新規制基準を踏まえた基準地震動Ssの変更について

1. 概要

図1 敷地前面に仮想的に設定したM9クラスの地震

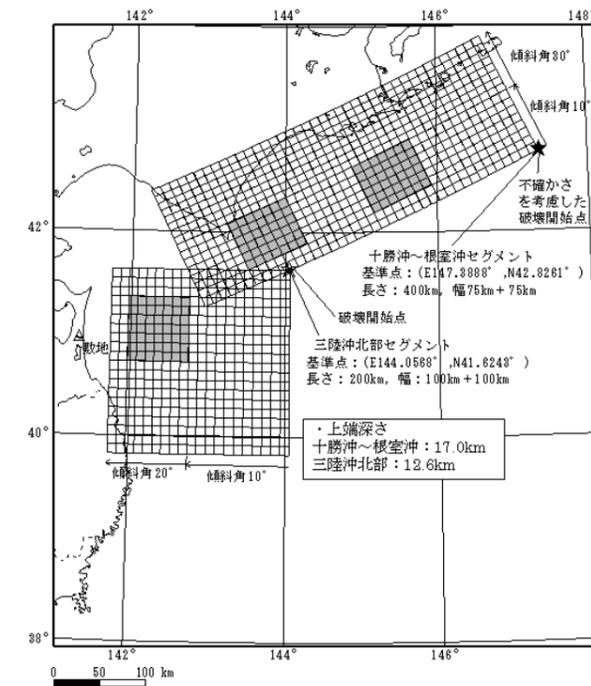
地震発生様式等	前回のバックチェック時	今回申請	備考
特定震源による地震動	プレート間地震	・想定三陸沖北部の地震(M8.3)	・2011年東北地方太平洋沖地震の知見を踏まえ、仮想的にM9クラスの地震を敷地前面に想定した場合の評価を実施。
	海洋プレート内地震(スラブ内地震)	・2003年宮城沖地震(M7.1)に基づく地震	・2011年宮城県沖の地震(M7.2)に基づく地震(図2)
	内陸地殻内地震	・出戸西方断層による地震(M6.8)	・変更無し
震源を特定せず策定する地震動	・加藤ほか(2004)に基づく応答スペクトル	・変更無し	・新規制基準における「震源近傍の地震観測記録を収集し、敷地における地震動を設定する」との考え方にに基づき評価を実施。

(水平方向)  
図3 各地震の地震動評価結果と今回申請の基準地震動Ss(600Gal)

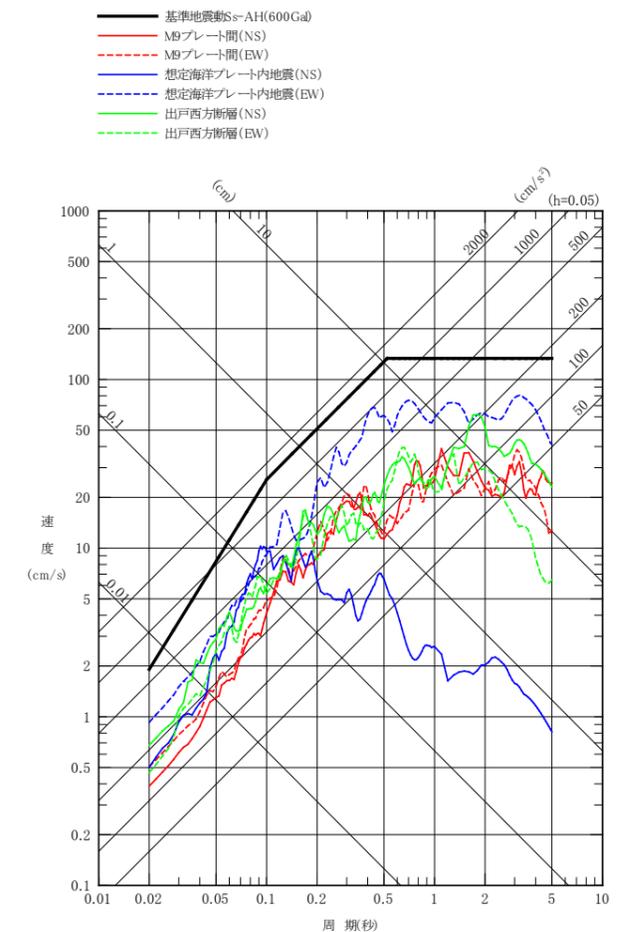
その結果、2006年耐震安全性評価(バックチェック)時の基準地震動Ssである、450Gal以内の評価結果となったが、さらに裕度を考慮し、評価上の基準地震動Ssには600Galを用いることとした。
